From: "5.1.2.e"
Sent: Wed, 5 Aug 2020 11:17:48 +0200
To: "5.1.2.e" <5.1.2.e@Beverwijk.NL>; "5.1.2.e" <5.1.2.e@beverwijk.nl>
Subject: FW: Florastraat aanleg trottoir en voortuinen - 5.1.2.e

Onderwerp: Florastraat 5 aanleg trottoir en voortuinen - 5122

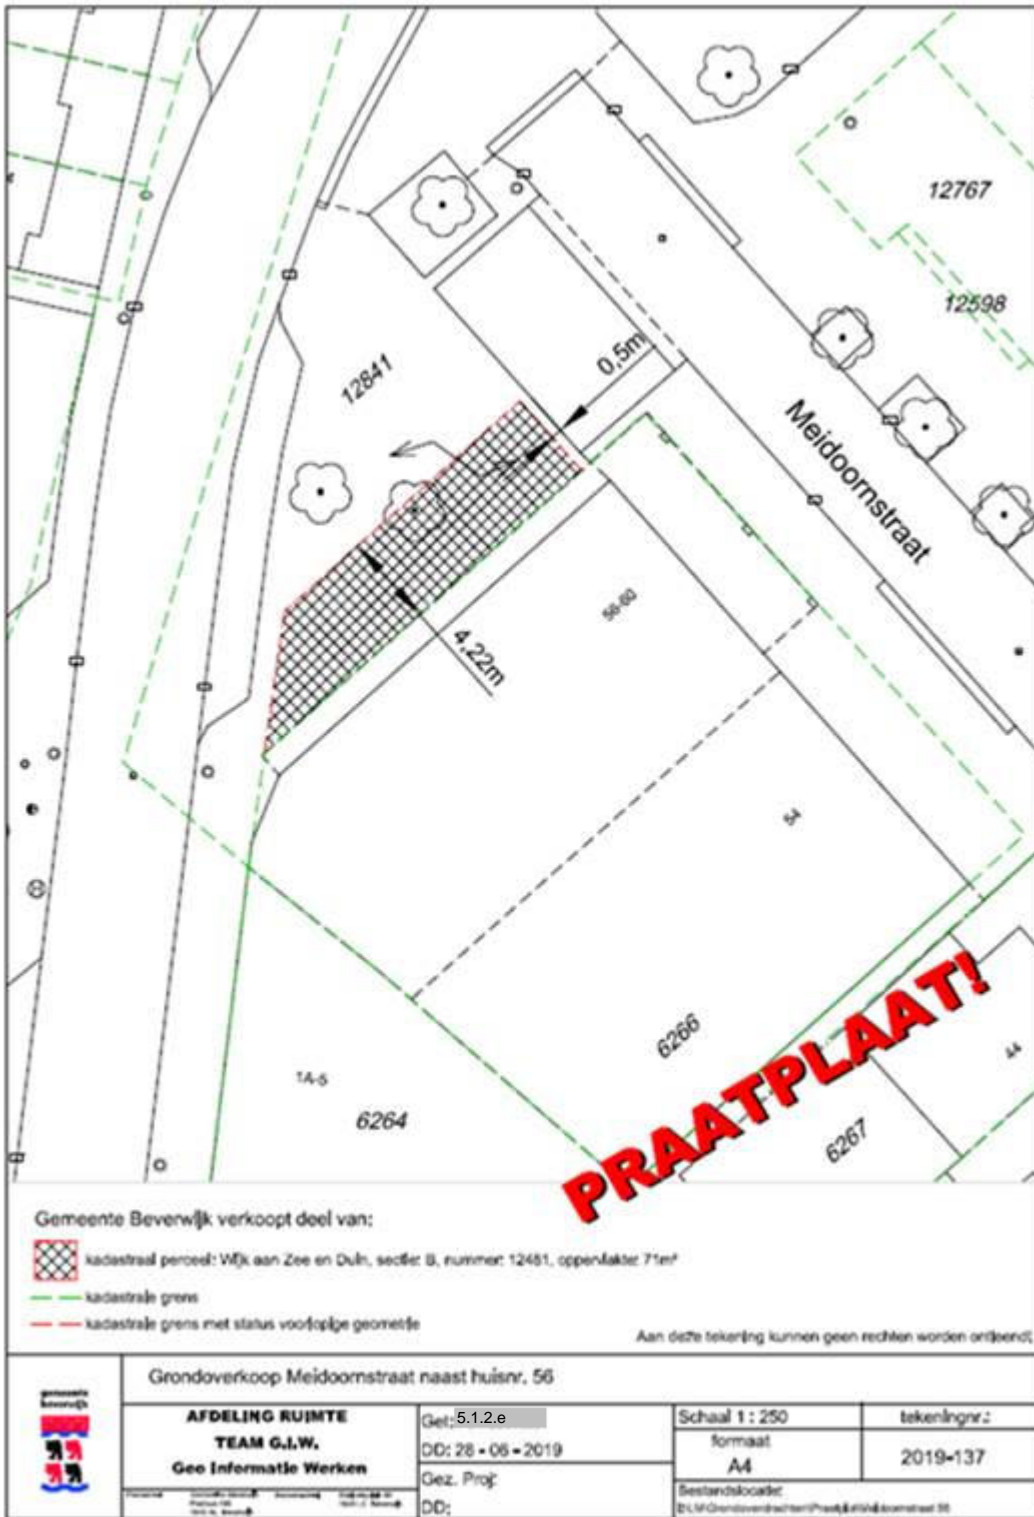
1. @5.1.2.e Het valt mij op dat het te verkopen perceel in de aanvraag via 5.1.2.e (gearceerde vlak op praatplaat van 5.1.2.e) groter is dan het verzoek, dat wij op 26 juni 2019 van 5.1.2.e kregen om te beoordelen, zie de tekening met het groene vlak hieronder.

We moeten rekening houden met voldoende trottoirbreedte tussen geparkeerde auto's Florastraat en het te verkopen perceel thv Florastraat 1.

Ik stel voor om minimaal 2 meter aan te houden als trottoirbreedte.
